NEUBAUSTRECKE TRAM-WESTTANGENTE

Planfeststellung – Tektur C

Unterlage 1.6c ERLÄUTERUNGSBERICHT

Stand: 03.04.2025 14:19

Abbildung 2: Auszug aus der Unterlage 03.00.01c mit Änderungskennzeichnung

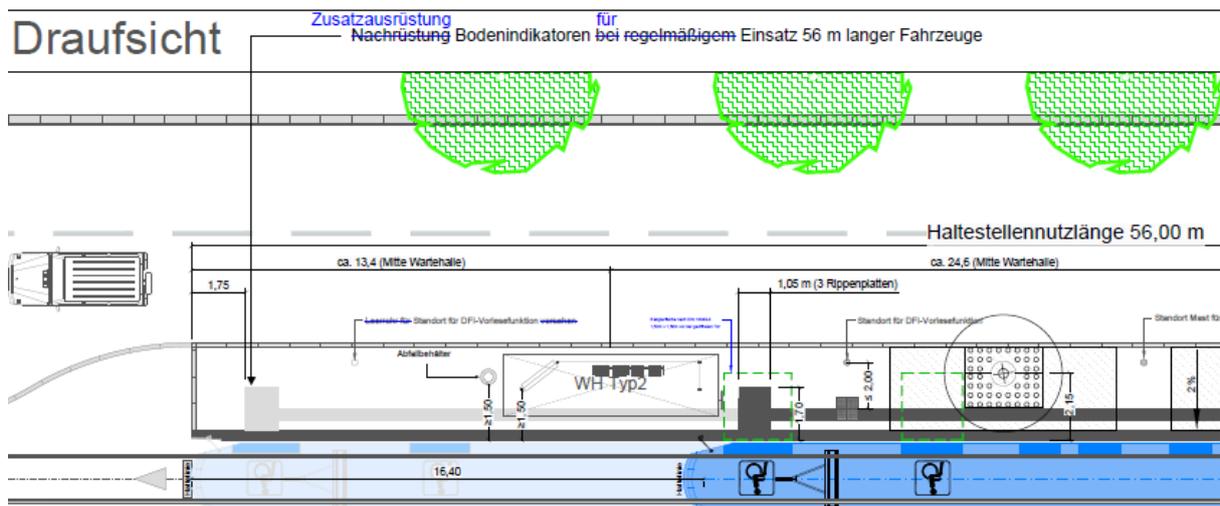
26 / V 01848) nun abweichend vom Antrag vom 09.04.2020 auf eine Nutzlänge von 56 m ausgelegt. Die Vorhabenträgerin bereitet aktuell den Abruf von Lieferoptionen aus einer Fahrzeugbestellung für 6-teilige Fahrzeuge in Form von 3+3-teiligen Doppeltraktionen vor. Der Einsatz dieser Fahrzeuge ist baldmöglichst nach Lieferung und Zulassung vorgesehen. Da im Fuhrpark insbesondere nach Abschluss der derzeit laufenden Auslieferung von 73 vierteiligen Fahrzeugen dieser Zugtyp einen großen Anteil am Fahrzeugbestand darstellen wird, musste die Planung dahingehend optimiert werden, dass sie einem Mischbetrieb aus 4- und 6-teiligen Fahrzeugen der Intention der bisherigen Planung und der für den PFA 1 verfügbaren Nebenbestimmung 2.2.12 ausreichend Rechnung trägt. Dazu sind die im Regelplan Barrierefreie Tramhaltestelle Unterlage 03.00.01c bisher als Nachrüstung deklarierten Bodenindikatoren nun als Zusatzausstattung einschließlich einer zweiten Stele für die Vorlesefunktion der DFI ausgewiesen.

Dazu passend sollen an den betreffenden Haltestellen, die ausschließlich über einen Zugang am in Fahrtrichtung hinteren Bahnsteigende erschlossen werden, individuelle Haltepositionen für beide Fahrzeuglängen angeordnet werden. Die Gewährleistung der Orientierung für Blinde und Sehbehinderte kann durch geeignete Darstellung und Kommunikation der jeweiligen Halteposition in der DFI einschließlich Sprachausgabe sowie Vorankündigung über Fahrplanausgaben auf digitalen Endgeräten (Smartphone-Apps) erfolgen. Vergleichbare Situationen sind den Fahrgästen im MVV-Einzugsbereich von der S-Bahn und Fernbahn bekannt (Kennzeichnung der Bahnsteigbereiche mit Buchstaben). Konkret betrifft dies im PFA 2 die Haltestellen Drygalski-Allee, Machtfinger Straße und Geisenhausenerstraße jeweils in Fahrtrichtung Laim/Romanplatz. Für alle im PFA 1 von der Nebenbestimmung 2.2.12 des Bescheids vom 04.09.2023 erfassten Haltestellen ist eine Anpassung in diesem Sinne vorgesehen. So wird gewährleistet, dass die Züge auch bei unterschiedlicher Zuglänge stets nahe an der signalisierten Querungsstelle halten und die Wege insbesondere für mobilitätseingeschränkte Fahrgäste möglichst kurz bleiben.

Abbildung 3: Radverkehrsführung westliche Zufahrt Ratzingerplatz gemäß Entwurfsplanung, Stand 02/2025 (Hinweis: Plan nicht genordet, siehe Nordpfeil im Planausschnitt oben rechts)

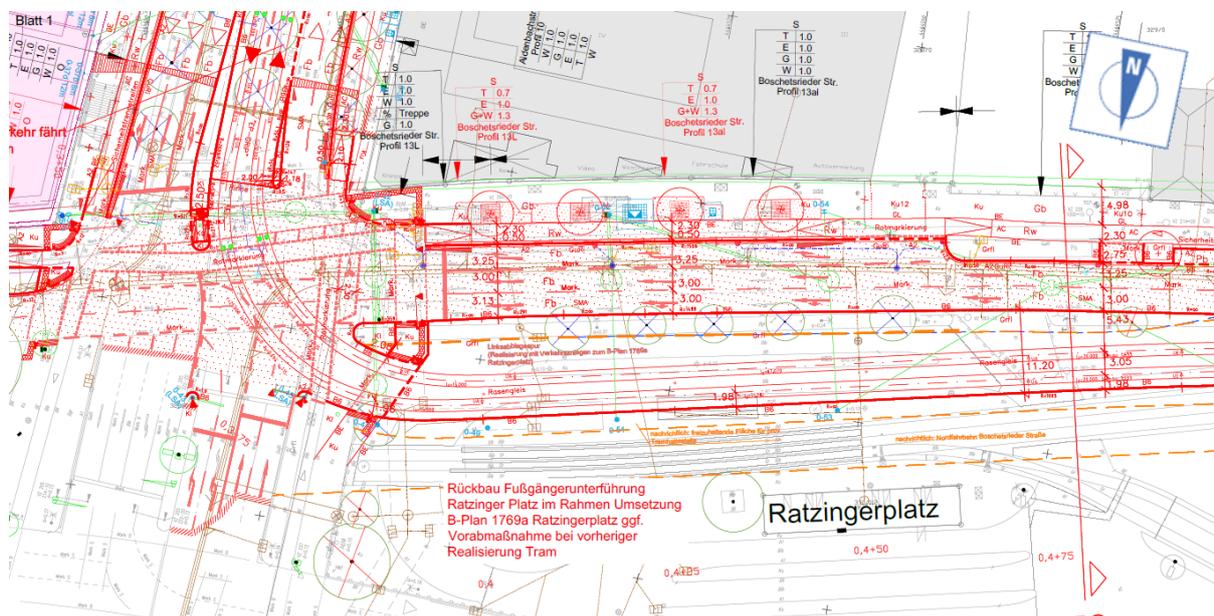
Abweichend von der Darstellung in Unterlage 3.2c sieht die aktuelle Entwurfsplanung für die nicht antragsgegenständliche Radwegführung in der westlichen Zufahrt zur Kreuzung Ratzingerplatz außerhalb des gekennzeichneten Planfeststellungsumgriffs statt eines Radfahrstreifens zwischen der Geradeaus-Spur und der Rechtsabbieger-Spur nun einen baulichen Radweg südlich aller Fahrspuren des Kfz-Verkehrs vor. Eine kurzfristig vor Einreichung der Unterlagen durchgeführte Leistungsfähigkeitsbetrachtung hatte als Ergebnisse erbracht, dass die Variante mit baulichem Radweg als sicherere Option betrachtet werden kann. Da es keinen signifikanten Unterschied im Gesamtergebnis der Leistungsfähigkeitsberechnung der untersuchten Varianten gibt, spielt die individuelle Leistungsfähigkeit der Verkehrsströme eine entscheidende Rolle. Aufgrund der langen Wartezeiten für Radfahrer aus dem Westen in der Variante 2 mit Radfahrstreifen und Vorsignalisierung zur Absicherung der Auskreuzung der

Rechtsabbiegespur wird die unten in Abbildung 3 dargestellte Variante 1 auf Basis der Gesamtuntersuchung bevorzugt. Dieser Einschätzung des Gutachters haben sich die Straßenverkehrsbehörde, der Straßenbaulastträger und die Vorhabenträgerin angeschlossen.

Abbildung 7: Lage der Bushaltestellen Linie 64 am Ratzingerplatz (West) statt an der Geisenhausenerstraße zur Optimierung der Fuß- und Radverkehrsquerungen an der Geisenhausenerstraße

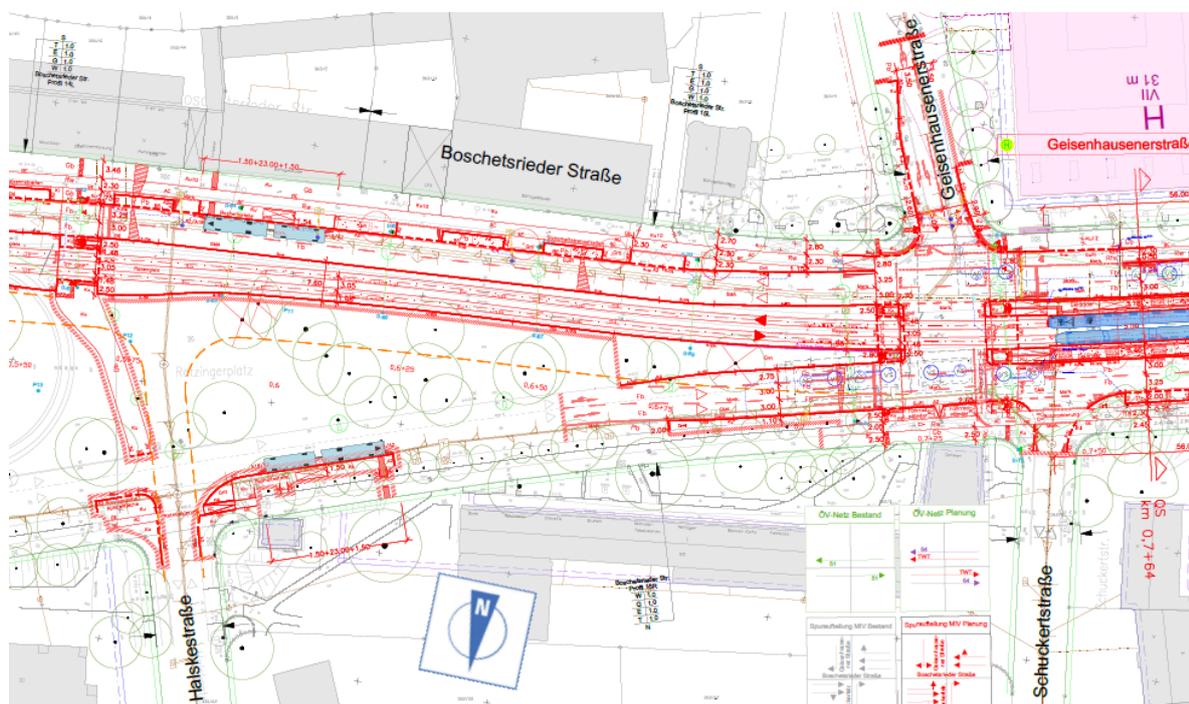
Ä2.8: Ergänzung von Bushaltestellen für die verbleibende Buslinie 151 (Südabschnitt)

Aufgrund eines geänderten Konzeptes für die Anpassung des Buslinienetzes war außerhalb des Planfeststellungsumgriffs zur Führung der verbleibenden Buslinie 151 (Süd) – aktueller Arbeitstitel: Linie 64 – vorgesehen, an der Geisenhausenerstraße die beiden bisher zum Rückbau vorgesehenen Bestands- haltestellen der heutigen Linie 51 östlich der Geisenhausenerstraße Richtung Aidenbachstraße bzw. zwischen Schuckert- und Ramsauer Straße in Richtung Parkstadt Solln in die Planung zu übernehmen und barrierefrei auszubauen. Kurz nach Redaktionsschluss der Planunterlagen wurde von der LHM noch eine Optimierung der Rad- und Fußverkehrsquerungen am Knoten Boschetsrieder/Geisenhausenerstraße angeregt, die dazu führen, dass diese beiden Bushaltestellen vsl. in den Bereich der neuen Querungsstelle auf Höhe der Halskestraße an den Ratzingerplatz verschoben werden (siehe unten Abbildung 7: Lage der Bushaltestellen. Dort können sie auch die aktuell von der LHM angedachte fest eingereichtete Marktsituation erschließen, die im Nachgang zum Projekt Tram-Westtangente auf Basis des in Aufstellung befindlichen Bebauungsplans Nr. 1769a realisiert werden soll. Da es sich um eine nicht antragsgegenständliche Änderung im Bereich außerhalb des Planfeststellungsumgriffs handelt, über die auch noch nicht abschließend entschieden ist, wurde zugunsten einer möglichst frühzeitigen Einreichung des Tekturantrags auf eine mögliche Aktualisierung der Plandarstellung in Unterlage 3.2c verzichtet.

Abbildung 8: Knoten Boschetsrieder / Höglwörther Str. / Drygalski-Allee, Auszug Entwurf Stand 02/2025 mit optimierten Fußgänger- und Radstellflächen.

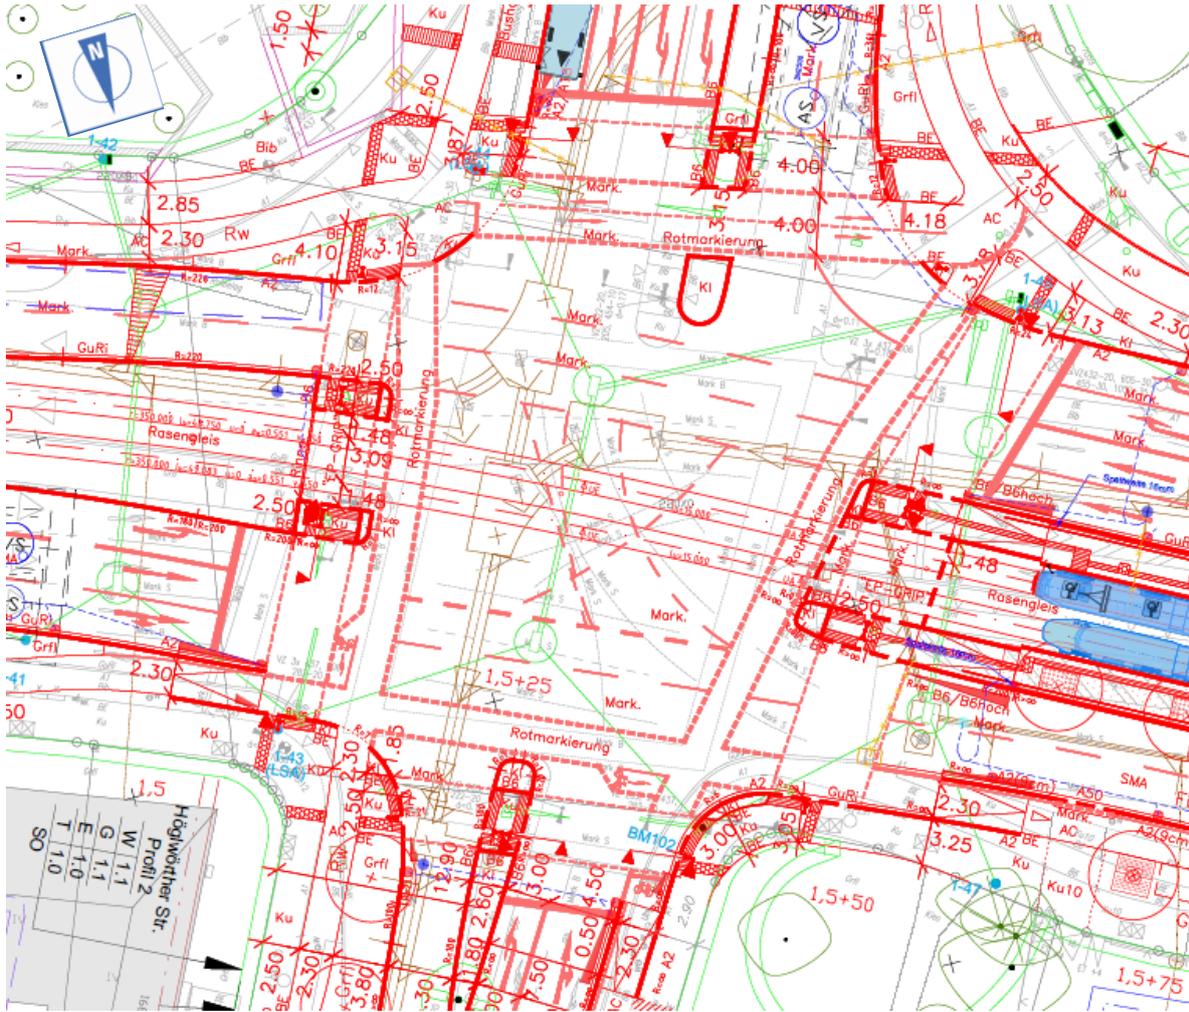
Kurz nach Fertigstellung der Unterlagen hat die LHM noch um Optimierung der Fußgänger- und Radwegaufstellflächen an den Querungsstellen gebeten. Diese sollen abweichend von Unterlage 3.4c für Fußgänger mit einer Mindestbreite von 2,50 m ausgeführt werden. Eine kurzfristige Übernahme in die Unterlage 3.4c war leider nicht mehr möglich. Daher gehen die Maße gemäß nachfolgender Abbildung 8: Knoten Boschetsrieder / Höglwörther Str. / Drygalski-Allee, Auszug Entwurf Stand 02/2025 mit optimierten Fußgängeraufstellflächen. vor gegenüber der Darstellung in Unterlage 3.4c. Diese Anpassung ist Antragsgegenstand.

Durch die Anordnung und Länge der Straßenbahnhaltestelle ergibt sich eine Verschiebung der MIV-Fahrbahnen der östlichen Fahrtrichtung nach Süden, was zu einem Eingriff in das private Schulgrundstück der LHM zugunsten des Geh- und Radwegs führt. Dieser Teil der Straßenplanung ist daher von ca. km 1,5+10 bis 1,6+45 als straßenbaulich notwendige Folgemaßnahme als innerhalb der Planfeststellungsgrenze liegend gekennzeichnet.

Abbildung 11: Bauzeitliche Buswendeanlage Ratzingerplatz für die Linien 51 (rot) und 53 (blau)

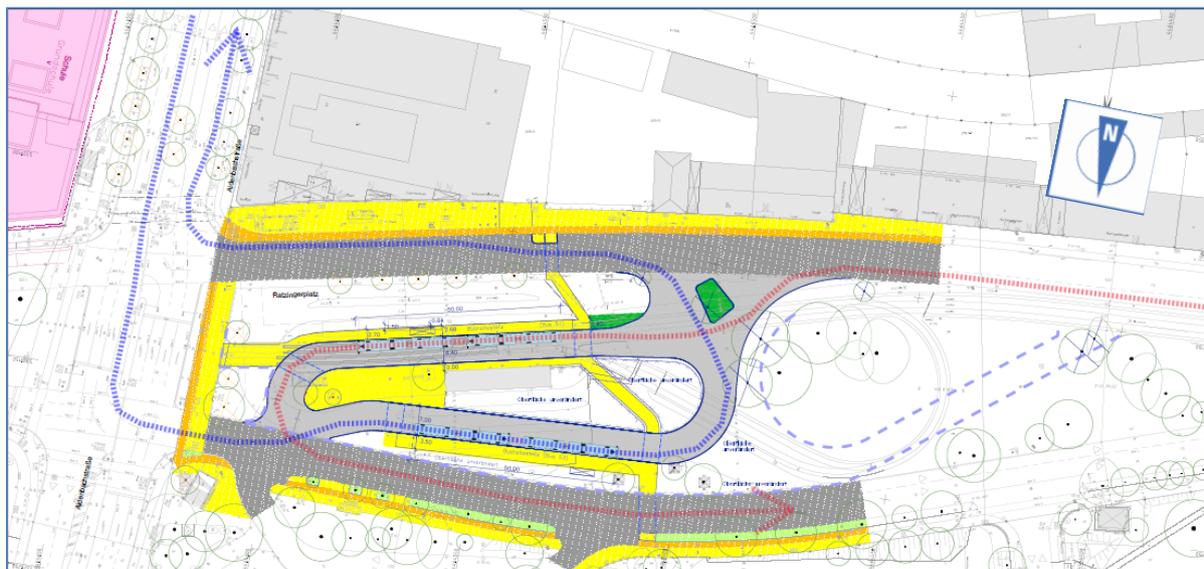
Mit Beginn des Abbruchs der P+R-Anlage Aidenbachstraße ist die darunter befindliche Haltestellenanlage für den Busbetrieb nicht mehr nutzbar. Die durchlaufenden Linien sollen ab diesem Zeitpunkt über Fahrbahnrandhaltestellen in der Aidenbachstraße abgewickelt werden, die entsprechend dem Baufortschritt längs der Aidenbachstraße flexibel verlagert werden können. Für die beiden endenden Linien 51 und 53 soll der ehemalige Busbahnhof Ratzingerplatz bedarfsgerecht umgebaut werden (siehe Abbildung 11 bzw. Unterlage 3.2.1c, obere Darstellung).

Die Anlage kann von beiden Linien dann über eine Schleifenfahrt mit Endhaltestelle von West nach West (Linie 51) bzw. von Ost nach Ost (Linie 53) entgegen dem Uhrzeigersinn befahren werden. Die Ein-/Ausfahrt auf der Südseite wird dabei so gestaltet, dass sie für die Errichtung der Gleisanlagen halbseitig genutzt werden kann; der in den Abbildungen 10 und 11 sowie der Unterlage 03.02.01c dargestellte Fahrbahnteiler ist nur symbolisch zu verstehen, er wird voraussichtlich mit Kanalringen, Betonleitwänden o. ä. realisiert, um ab dessen Errichtung den Fahrleitungsmast 0-57 abzusichern, und kann den Erfordernissen der Baustelle situativ angepasst werden. Die Nutzungsdauer der Anlage wird ca. 3,5 Jahre betragen. Für das Fahrpersonal wird das ehemalige Stationshaus in Platzmitte reaktiviert.

Abbildung 12: Bauzeitliche Tramwendeschleife Ratzingerplatz

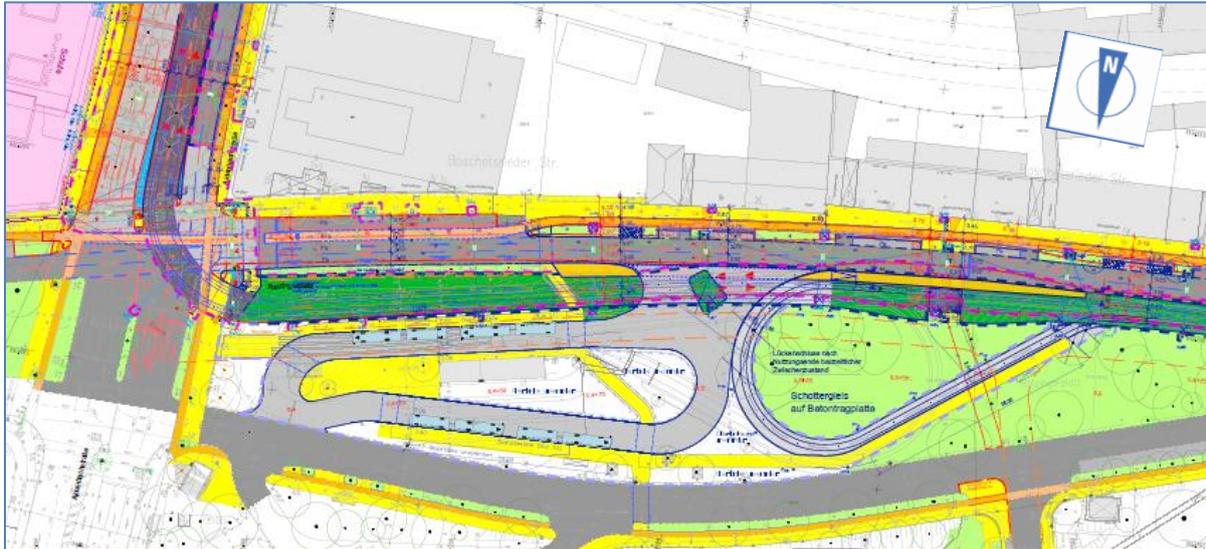
Für den Zeitraum zwischen der Herstellung der Streckengleise in der Boschetsrieder Straße gemäß den Unterlagen 3.2c mit 3.7c (vsl. bis Ende 2027) und der Fertigstellung der ÖV-Anlagen in der Erdgeschossenebene unter der im Endzustand vorgesehenen neuen P+R-Anlage Aidenbachstraße gemäß Unterlage 3.1c (bis vsl. Ende 2028) ist die Herstellung einer bauzeitlichen Wendeschleife mit Endhaltestelle Ratzingerplatz westlich der bauzeitlichen Bushaltestelle vorgesehen (siehe Abbildung 12 bzw. Unterlage 3.2.1c, untere Darstellung). Dabei sollen die Ein- und Ausfahrt der Wendeschleife ohne Weichen und Kreuzungen mit einfachen Gleisbögen hergestellt werden. Die Bahnsteignutzlänge der Ausstiegshaltestelle vor dem Bogen und der Einstiegshaltestelle hinter dem Bogen ist auf zur Inbetriebnahme der Tram-Westtangente ggf. schon verfügbare 6-teilige Fahrzeuge, z. B. als Doppeltraktion aus zwei dreiteiligen Fahrzeugen, ausgelegt. Der in Unterlage 3.2.1c ausgewiesene Oberbau wird auf einer Betontragplatte mit Rillenschienen und Schottereindeckung ausgeführt, um eine ausreichende Lagestabilität zu gewährleisten. Für den vorgesehenen Oberbau liegt eine Typenzulassung der TAB vor. Aufgrund der kurzen Nutzungsdauer wird kein Rasengleisoberbau verwendet, da die Nutzung vsl. bereits wieder beendet und das Gleis zurückgebaut wird, bevor sich eine Raseneindeckung adäquat entwickeln kann. Die Wegeföhrung zum Verlassen der Ausstiegshaltestelle wird dem jeweiligen Bauzustand entsprechend und in Abstimmung mit der Technischen Aufsichtsbehörde den Erfordernissen angepasst. Zum Zeitpunkt der Betriebsaufnahme der Tramwendeschleife wird die Busein- und -ausfahrt auf der Südseite vsl. nicht mehr in dem Umfang benötigt wie in Unterlage 3.2.1c und nachfolgender Abbildung 12 dargestellt.

Für die Herstellung der Wendeschleife ist die Fällung von 4 Bäumen erforderlich, deren Entfall mittelfristig bei Umsetzung des Bebauungsplanentwurfs Nr. 1769a ohnehin absehbar ist. Mit der Inbetriebnahme der Tramwendeschleife entfällt in der Buswendeanlage die Nutzung durch die Linie 51, so dass dieser Bereich dann auch für Zwecke der Baustelleneinrichtung genutzt werden kann.

Zur Herstellung des Endzustandes sollen dann in einer abschließenden kurzen Bauphase die bauzeitlichen Gleisbögen aus- und die durchlaufenden Streckengleise eingebaut werden. Derzeit wird von einer Nutzungsdauer der bauzeitlichen Tramwendeschleife von ca. einem Jahr ausgegangen. Sollte sich der Bauablauf deutlich anders entwickeln als aktuell absehbar, so dass die Inbetriebnahme des PFA 2 doch in einem Stück sinnvoller wäre als die Errichtung der bauzeitlichen Tramwendeschleife für eine unwirtschaftlich kurze Nutzungsdauer, kann dieser Bauzwischenzustand auch entfallen. Falls erforderlich besteht aber auch die Möglichkeit, die Wendeschleife länger als ein Jahr zu nutzen.
